总平面图 变更前

总平面图 变更后

变更内容:

8#楼屋架层平面图 变更后

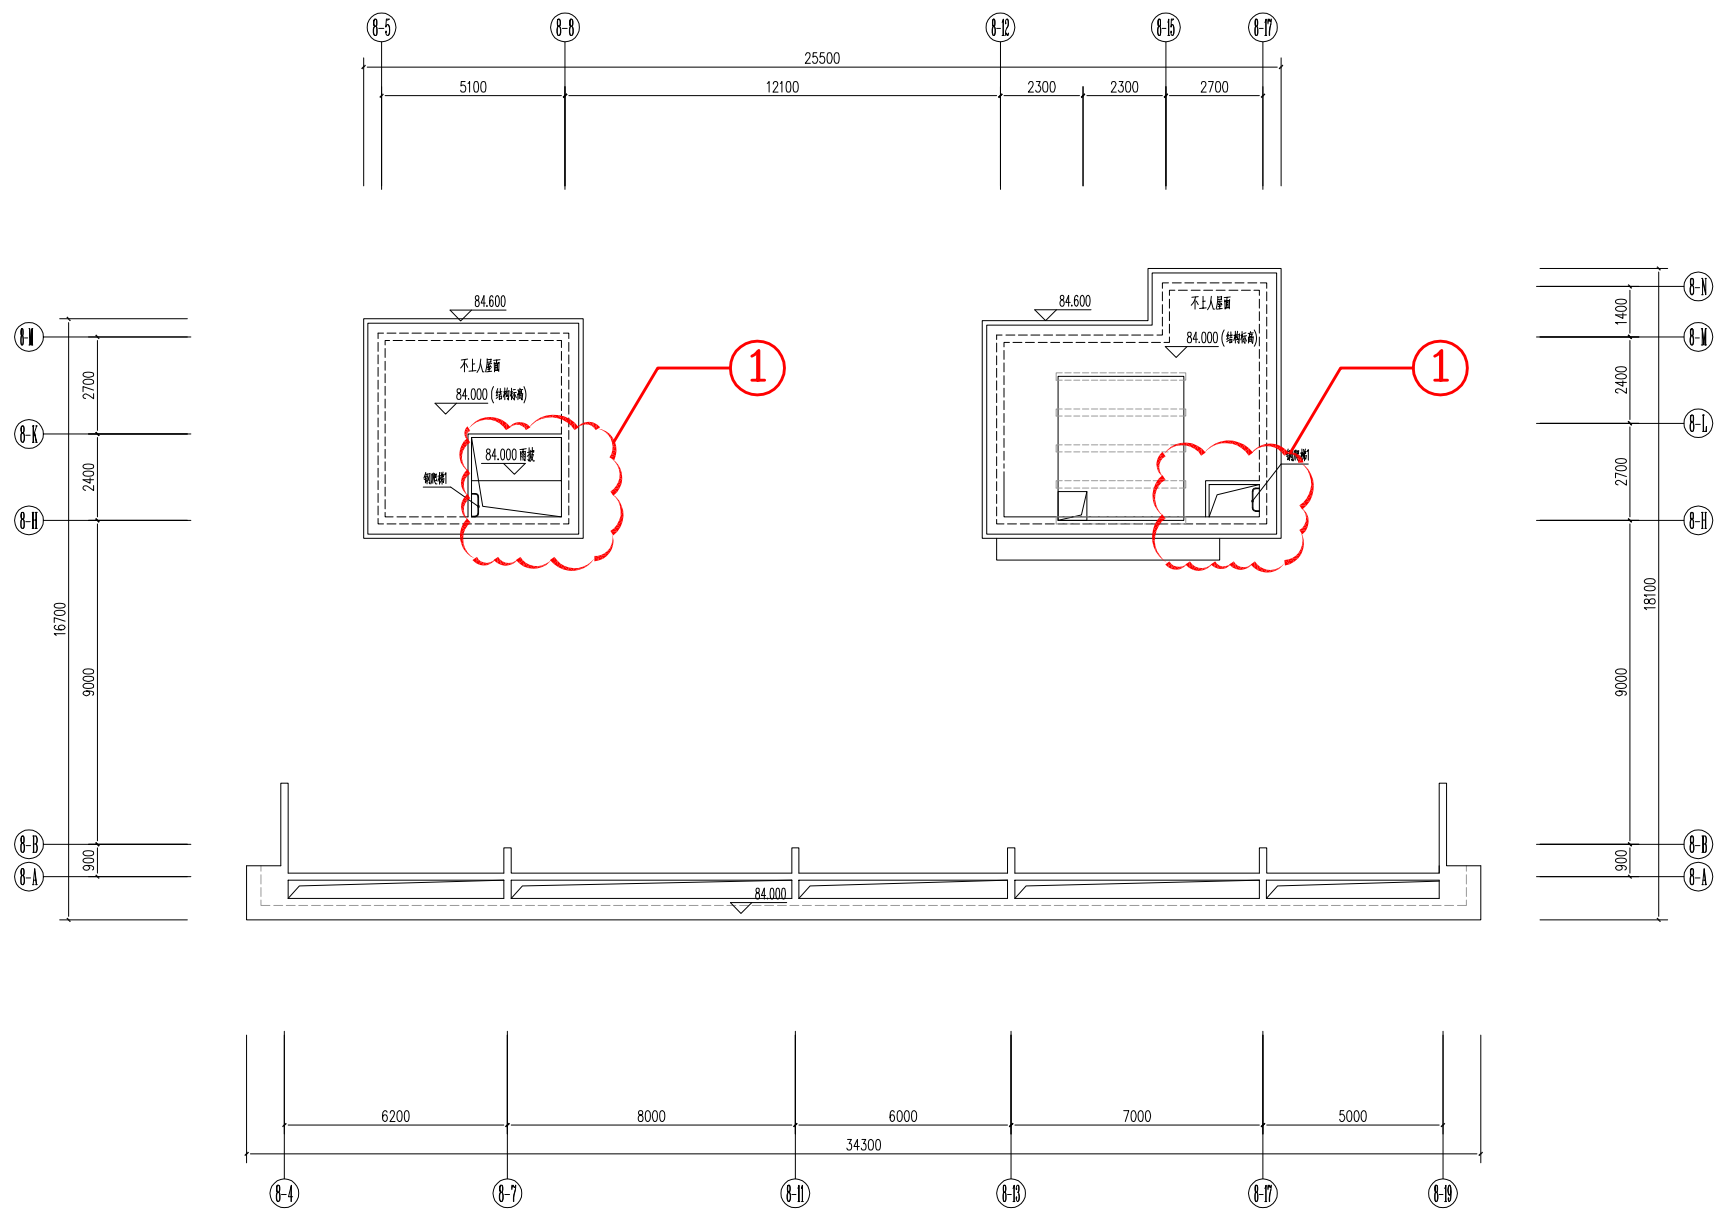
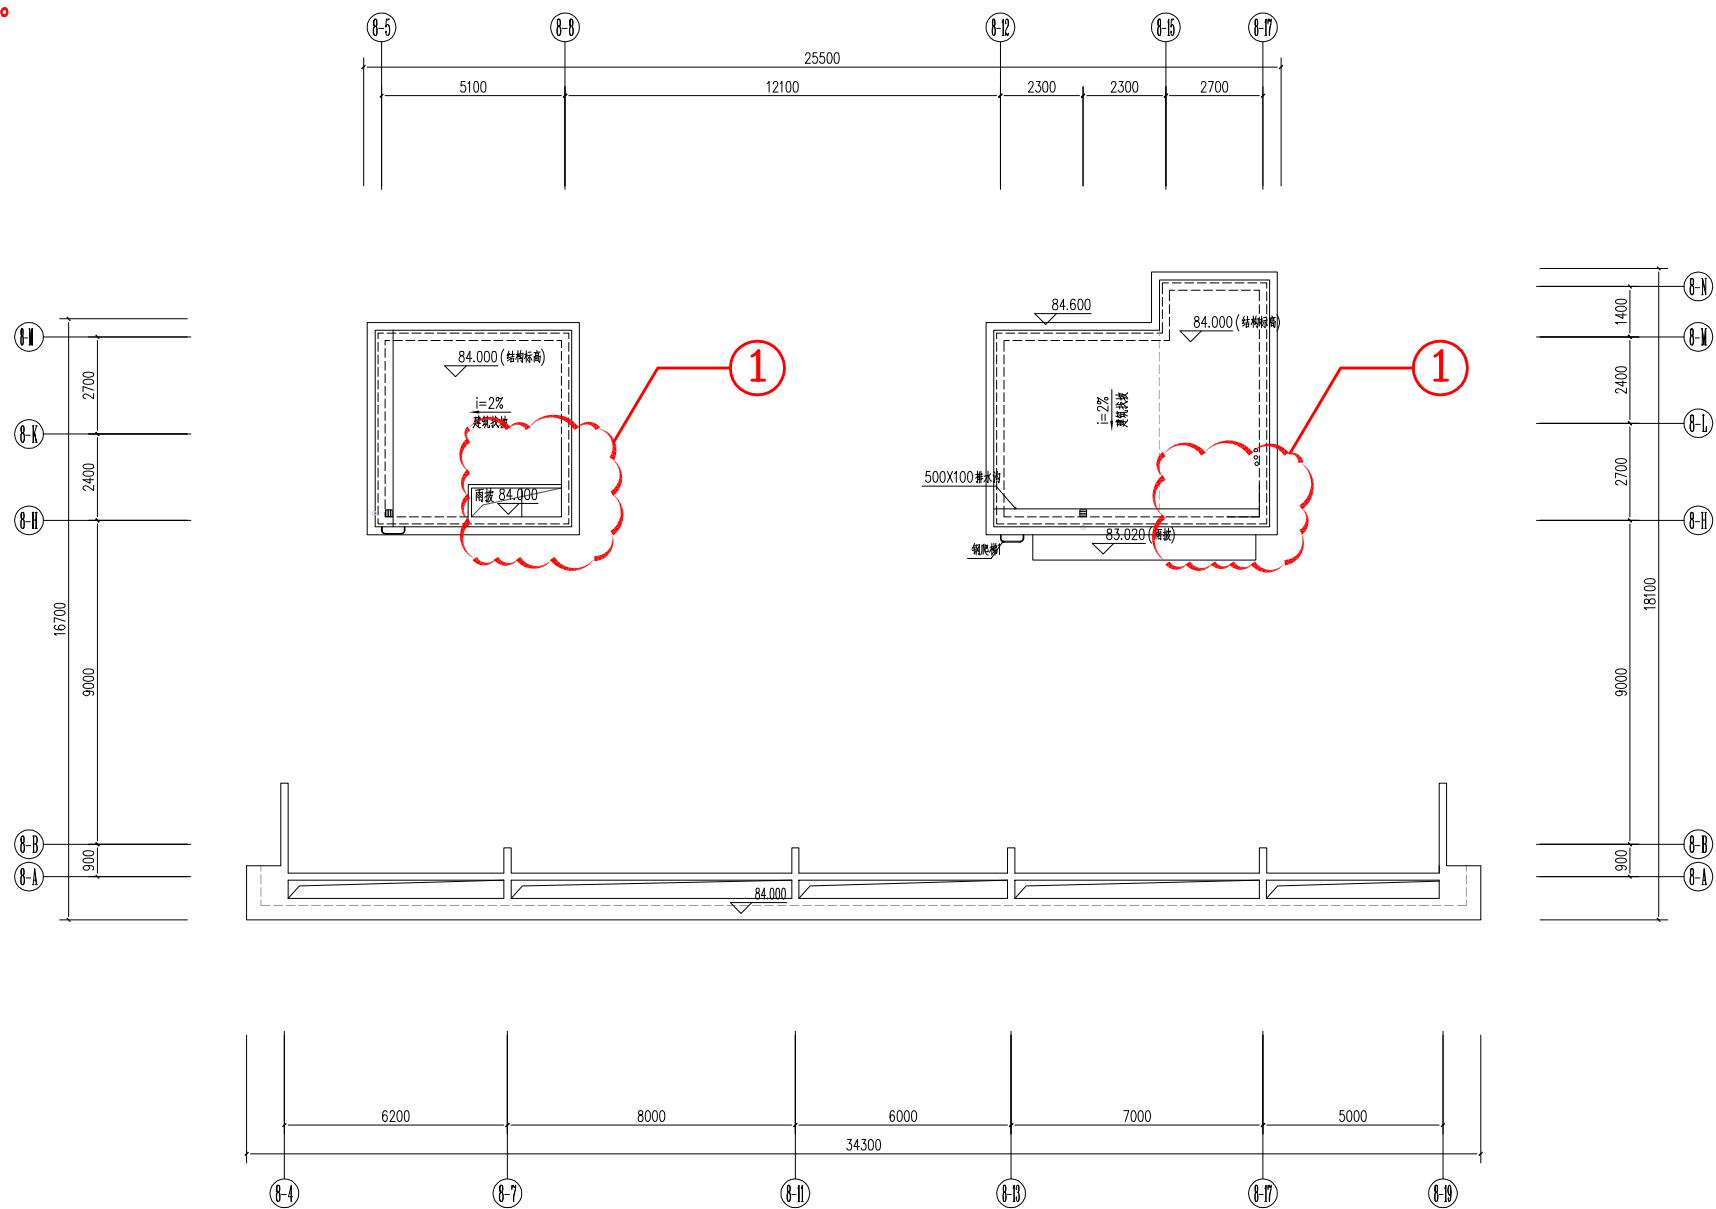
1、屋面楼梯间屋面板扩大。

9#楼一层平面图 变更后

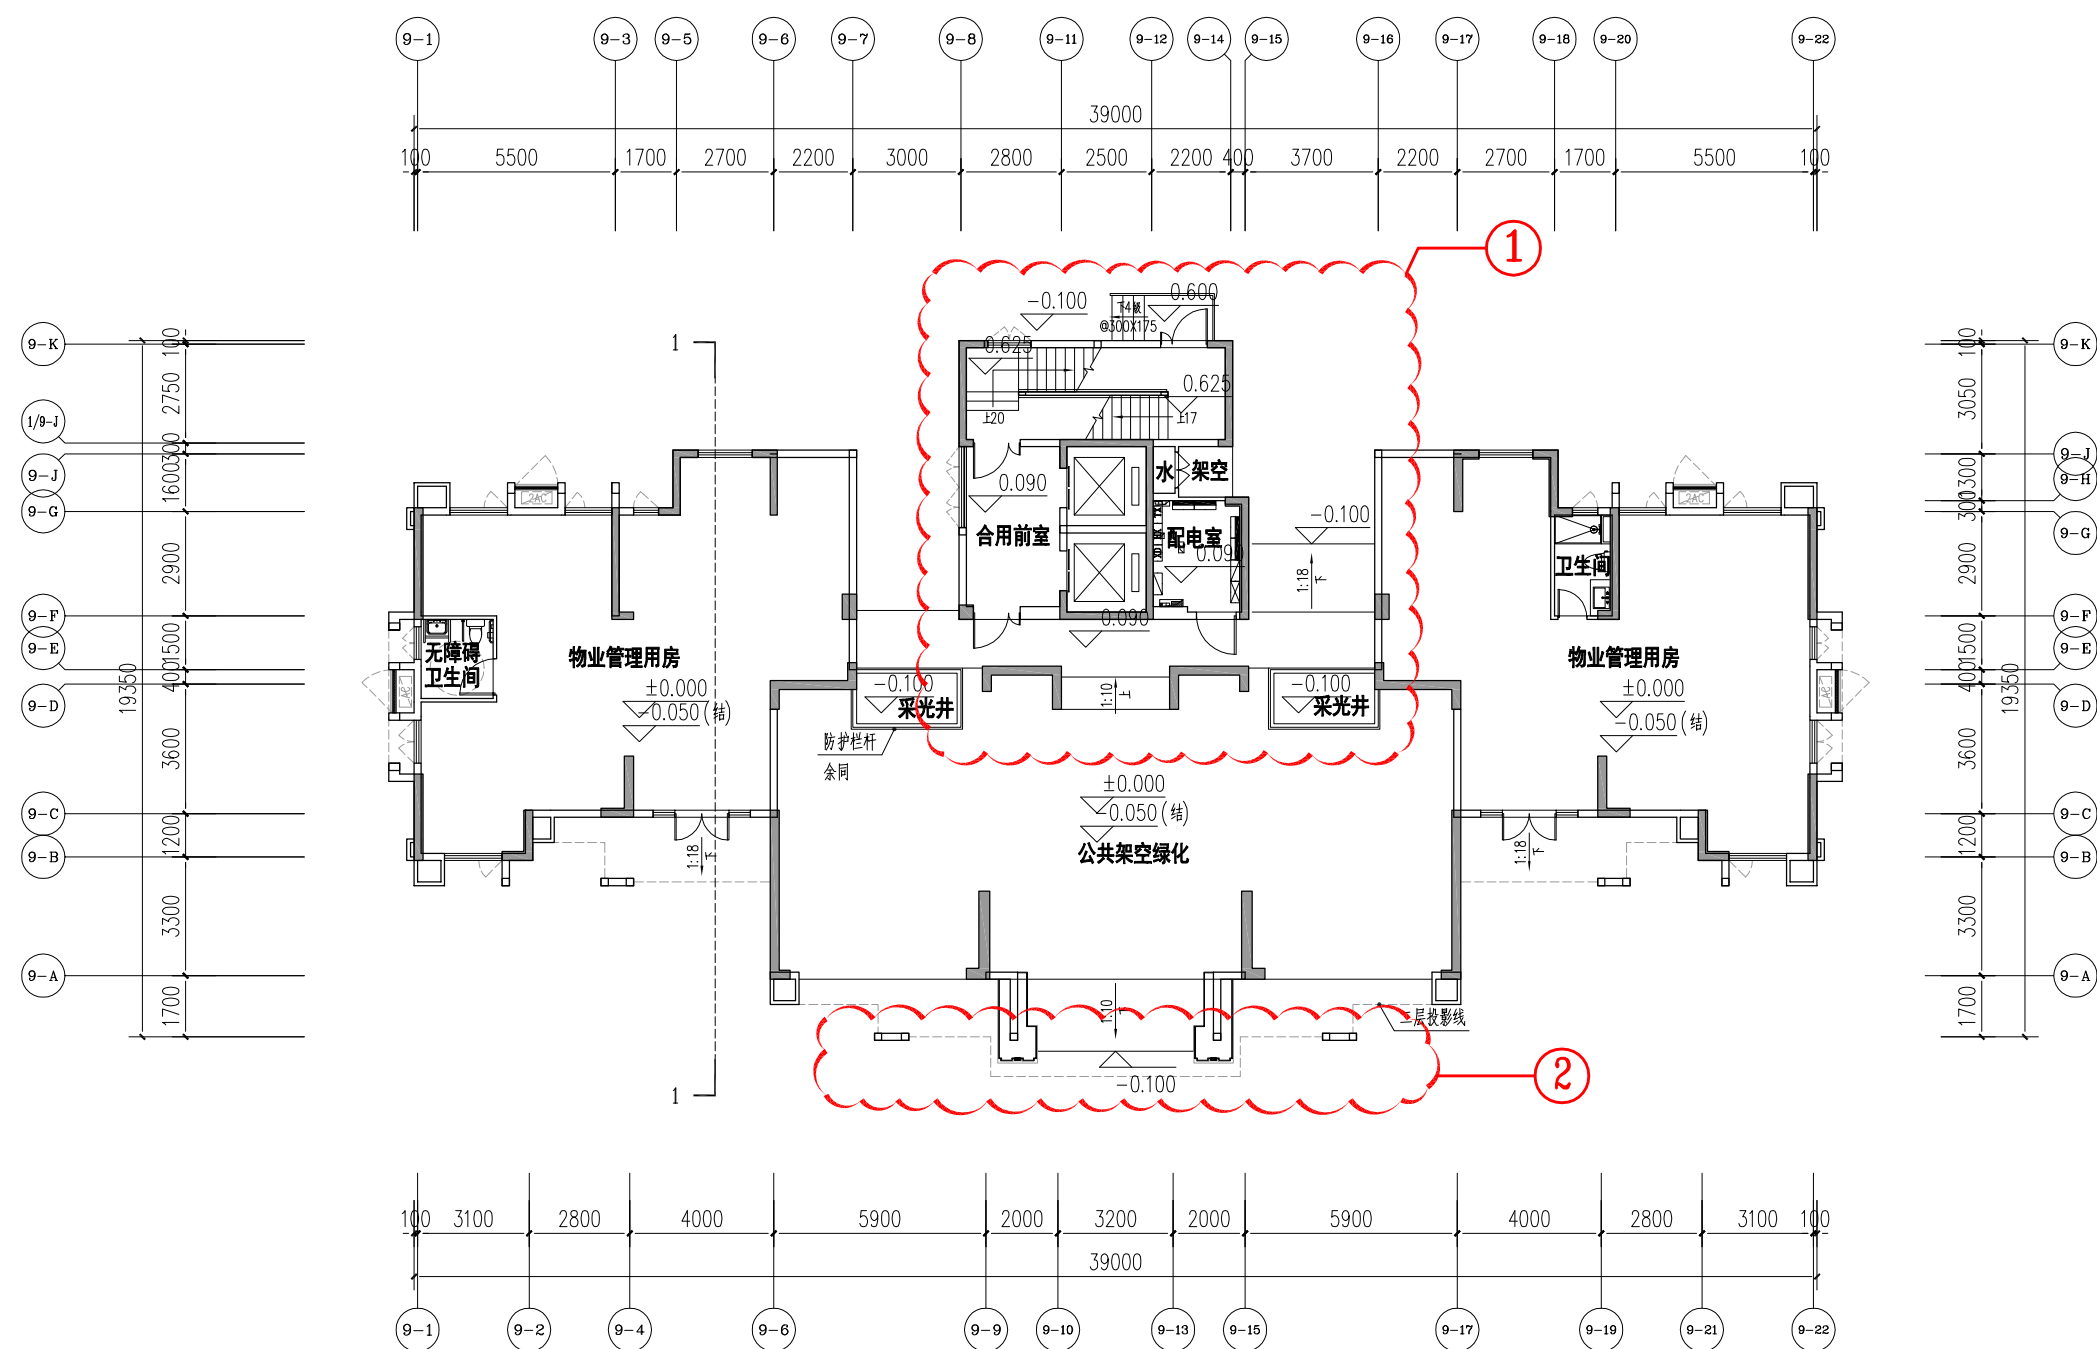
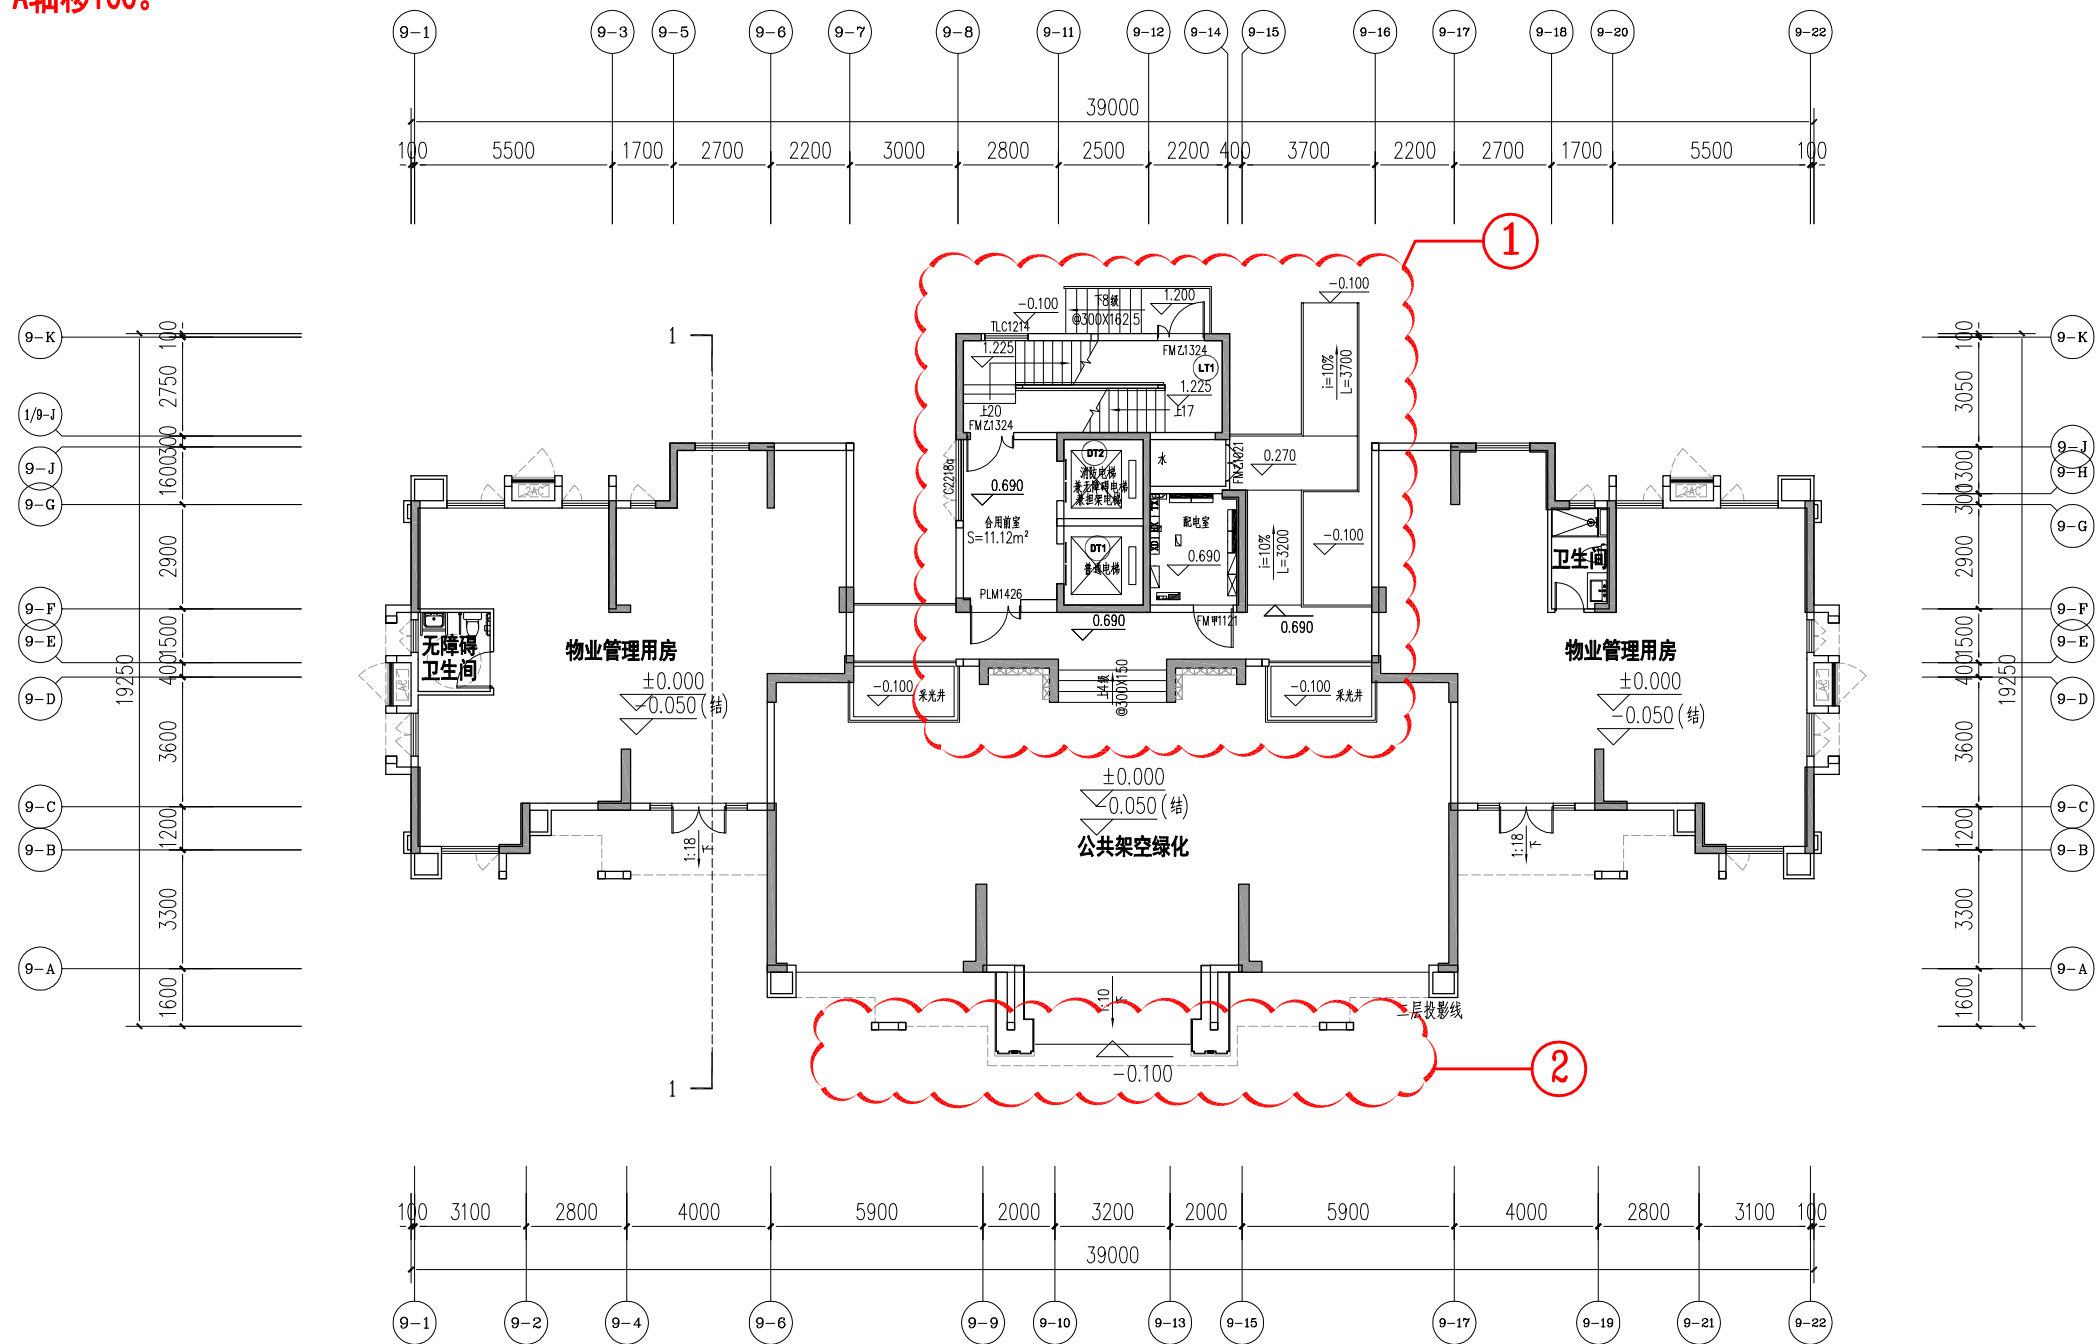
1:一层层高由3.6米改为4.2米, 楼梯踏步及无障碍坡道相应修改, 水井墙体外移至9-14轴处。

2: 此区域造型向9-A轴移100。
